根据供电局要求调整配电房设计，配电房室内分隔局部调整，绝对标高改为27.3，建筑面层绝对标高改为28.1
配电房屋顶结构绝对标高改为33.7。

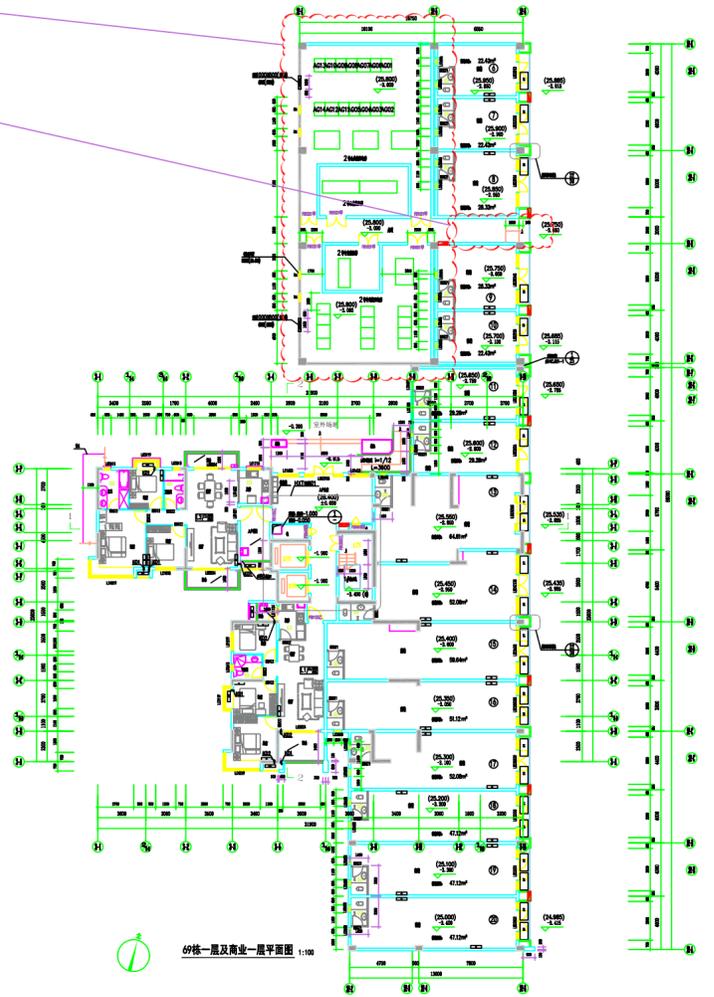
原走廊改为电表间，面积11.34平方米

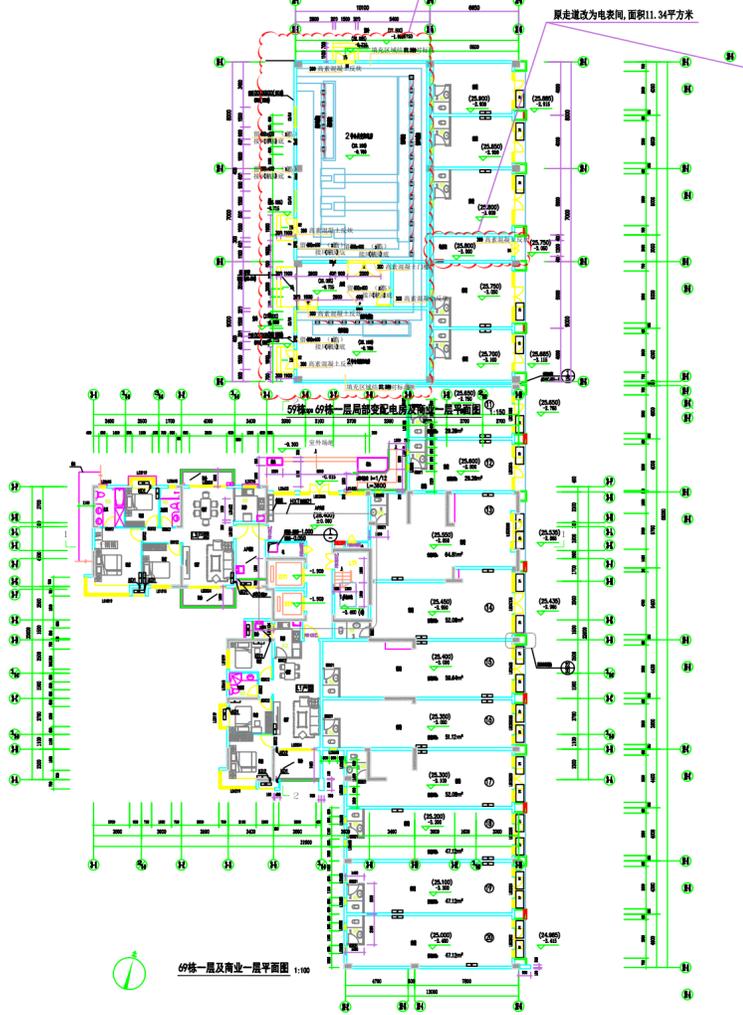
根据供电局要求调整配电房设计，
配电房屋顶结构绝对标高改为33.7。
